Programa de Ingeniería Geotécnica

Informe: EIC-Lanamme-INF-0695-2022

Informe de visita de campo al Proyecto de Circunvalación Norte: Unidades funcionales 1 y 5

Figura 8 *Presencia de flujo de agua en zonas vulnerables*

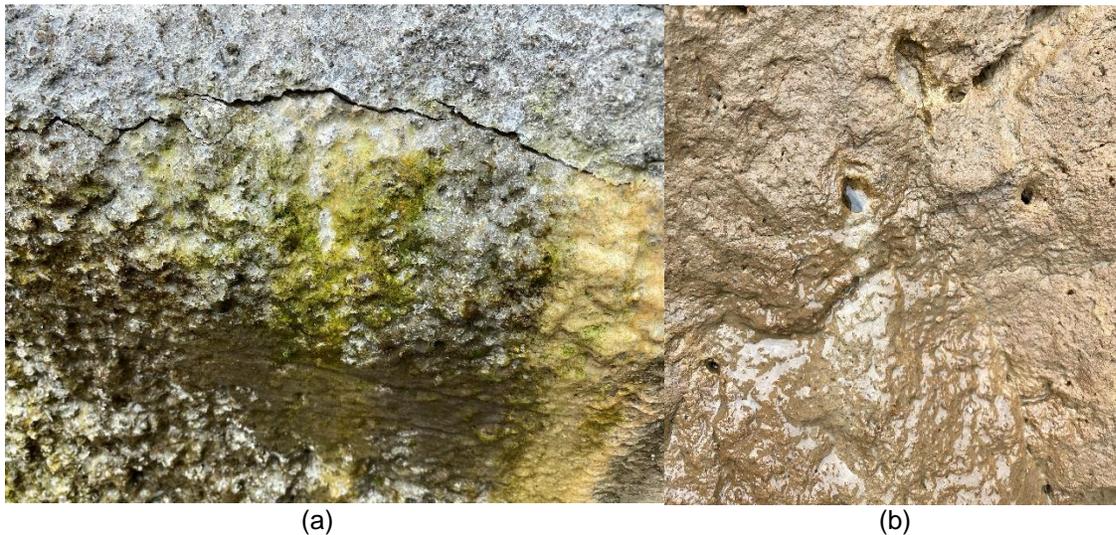
Adicionalmente, como se comentó en el informe EIC-Lanamme-INF-0615-2022, el LanammeUCR ha realizado análisis de estabilidad preliminar para algunas de las zonas que se encontraron más vulnerables por el efecto del corte de los taludes (informe EIC-Lanamme-INF-0472-2022). En este análisis no se contempló el efecto del nivel freático presente en el sitio y, además las propiedades determinadas para los materiales muestreados se encontraban en una condición seca. Al realizar esta visita, se logró observar la presencia de flujos de agua en ambas zonas analizadas, tal como se muestra en la Figura 8.

En la Figura 8(a) se muestra el flujo de agua encontrado en el pie del muro de suelo cosido cercano a la zona de las casas analizado y en la Figura 8(b) se observa el flujo de agua presente en la pared frontal de la excavación del paso a desnivel.

Se considera recomendable, que la existencia de estos flujos de agua sea estudiada a mayor profundidad, pues pueden evidenciar la presencia de niveles freáticos estacionales que deberían ser contemplados al momento de realizar análisis de estabilidad de taludes y del diseño en general de las obras de retención propuestas para el proyecto en esta zona.
